Изменение № 1 ГОСТ 8.570—2000 Государственная система обеспечения единства измерений. Резервуары стальные вертикальные цилиндрические. Методика поверки

Дата введения 2008—06—01

Рисунок А.2а — Схема измерений радиальных отклонений образующих резервуара с плавающей крышей

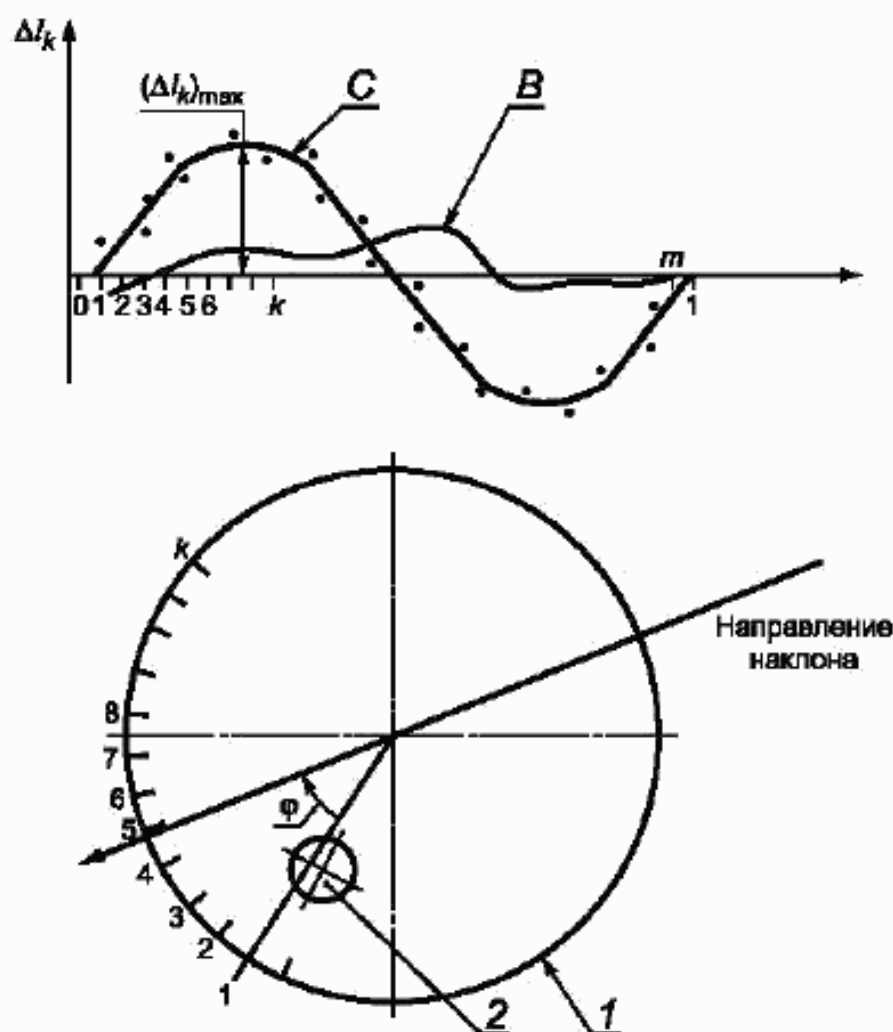
б) штангу 12 с блоком 11 (рисунок А.2а), при помощи которого каретка перемещается по внутренней поверхности резервуара, устанавливают у края площадки обслуживания 13;

в) линейку 6 устанавливают на высоте 400 мм по перечислению а) 9.1.12.9 от верхней плоскости плавающей крыши при помощи магнитного держателя 7 перпендикулярно к стенке резервуара, поочередно для каждой отметки разбивки;

Рисунок А.10 — График функции Δl_k и схема направления наклона резервуара

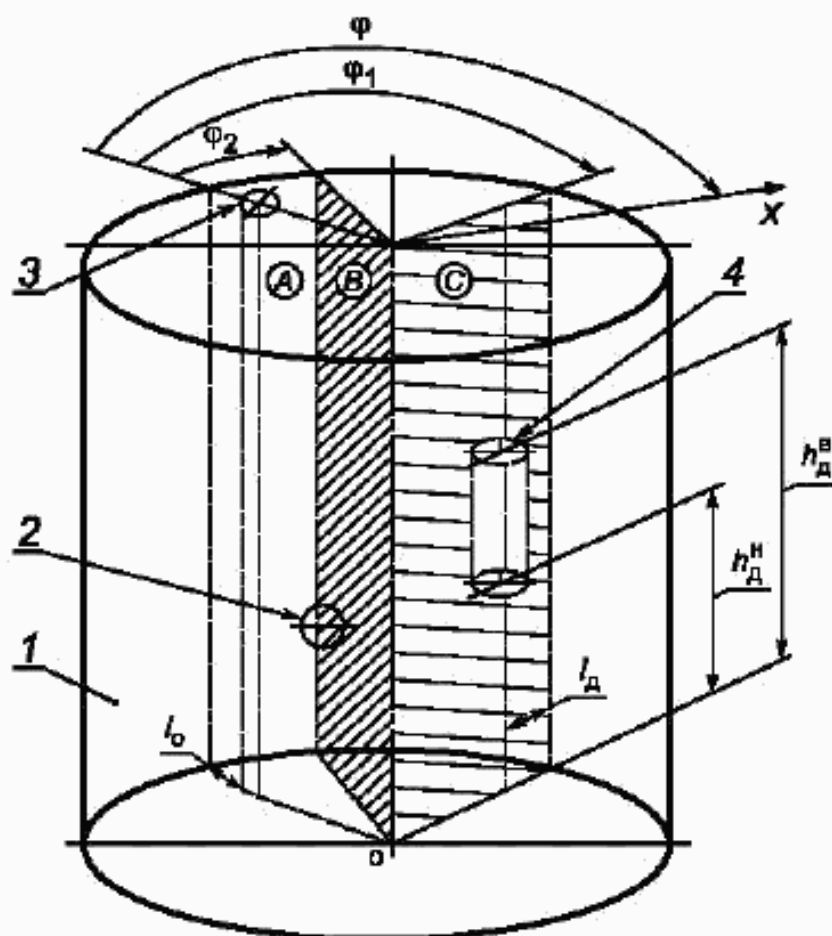
Строят график (рисунок А.10) функции $\Delta l'_k$, рассчитываемой по формулам (3в) и (3г). Если кривая, соединяющая точки графика $\Delta l'_k$ относительно абсциссы, имеет вид синусоиды с периодом, равным отрезку 1— m (кривая С на рисунке А.10), то резервуар стоит наклонно, если нет (кривая В) — резервуар стоит не наклонно.

По максимальному значению разности $(\Delta l'_k)_{\max}$, определенному по формуле (3в) или (3г), устанавливают приближенное направление наклона резервуара (рисунок А.10б).

Рисунок А.10а — Схема измерений координат внутренней детали

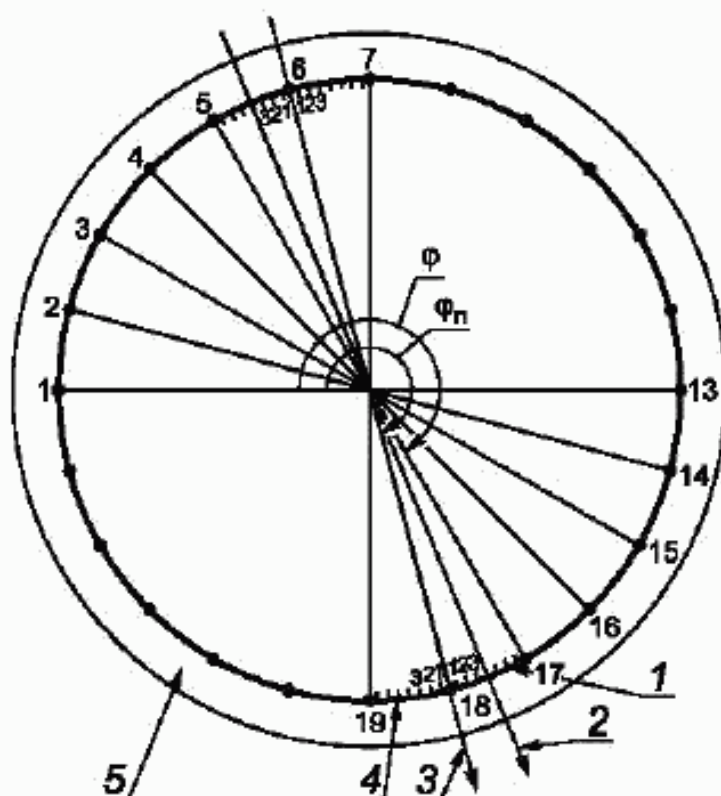
«9.1.6.1. Высоту поясов h_n измеряют с наружной стороны резервуара вдоль образующей резервуара, находящейся в плоскости А (рисунок А.10а) по 9.1.2.2, при помощи измерительной рулетки с грузом и упорного угольника».

«9.1.8.4 Угол φ_2 между плоскостью А (рисунок А.10а) и плоскостью В, проходящую через продольные оси приемно-раздаточного патрубка и резервуара, определяют с погрешностью не более $\pm 1^\circ$, используя данные разбивки длины окружности первого пояса по 9.1.2.2 в следующей последовательности:

Рисунок А.14 — Нивелирование дна резервуара при отсутствии центральной трубы

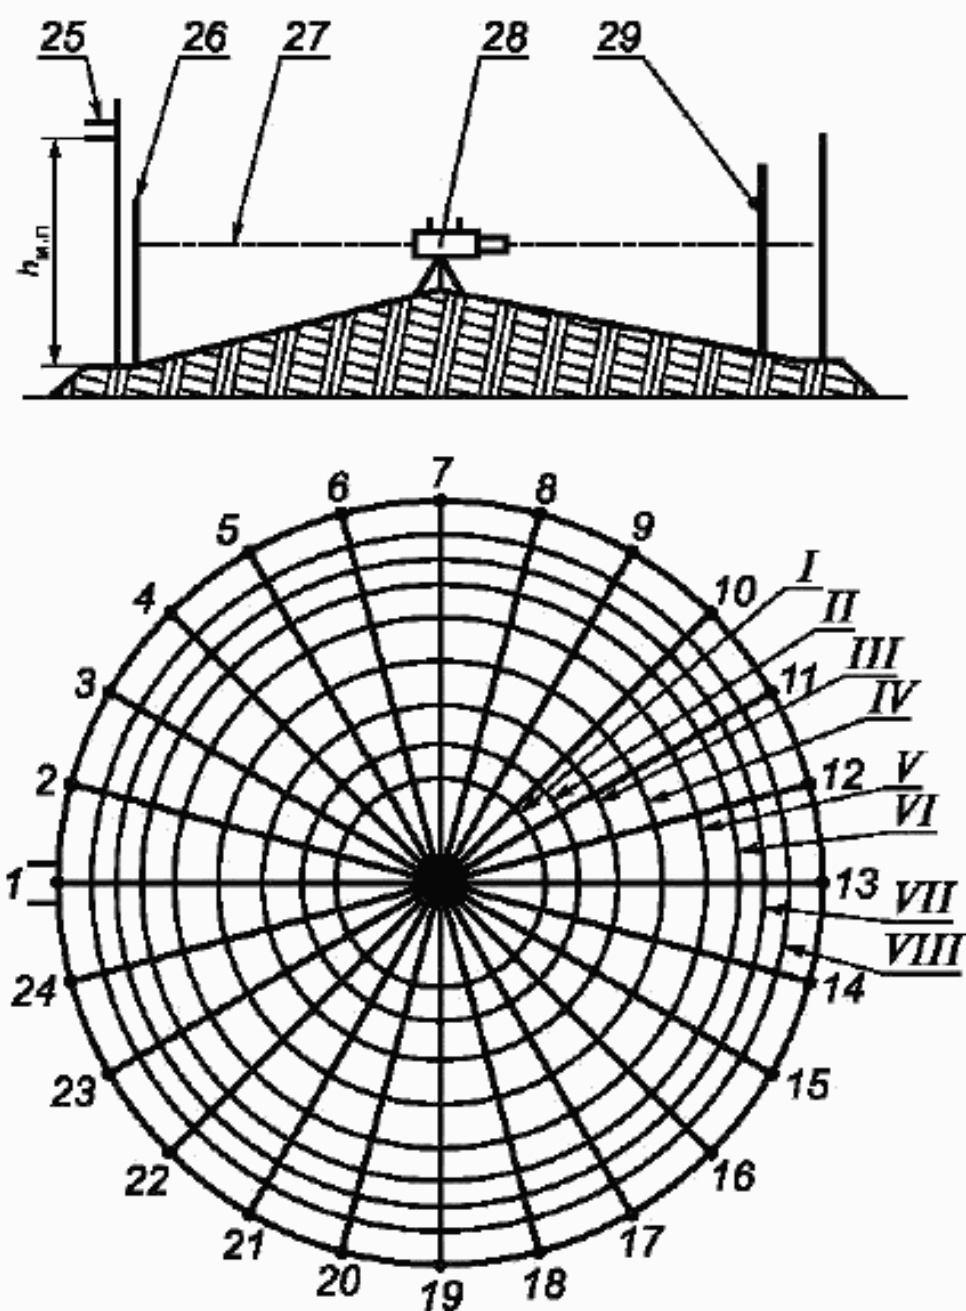
Подпункт 9.1.8.2. Второй абзац. Заменить слова: «с восемью радиусами» на «с 24 радиусами», «восемью радиусов» на «24 радиусов», «8 равных частей» на «24 равных части»;

«- при отсутствии центральной трубы нивелир устанавливают в центре днища резервуара и измеряют расстояние по вертикали от неровностей днища до визирной линии (до центра окуляра) нивелира (b_0) при помощи измерительной рулетки с грузом или рейкой. При наличии центральной трубы нивелир устанавливают последовательно в двух противоположных точках, не лежащих на отмеченных радиусах и отстоящих от стенки резервуара не более 1000 мм».

Рисунок А.16 — Схема размещения измерительного люка

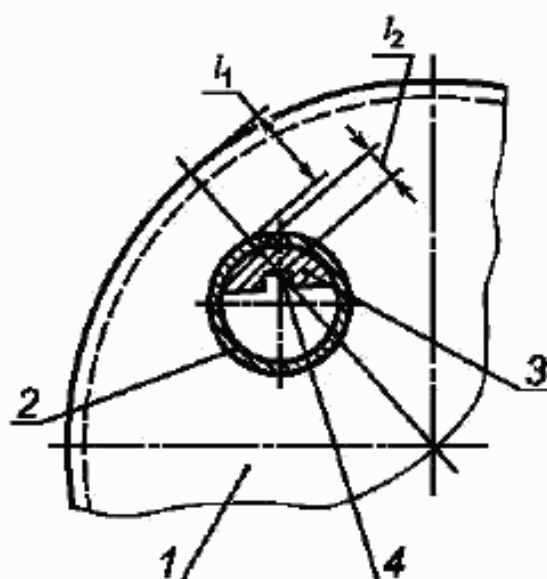
«9.1.9.1 Измеряют расстояние по горизонтали между линейкой, установленной вертикально по первой внешней образующей резервуара (рисунок А.10), и внешней образующей измерительного люка l_1 (рисунок А.16) при помощи измерительной рулетки с погрешностью ± 5 мм».
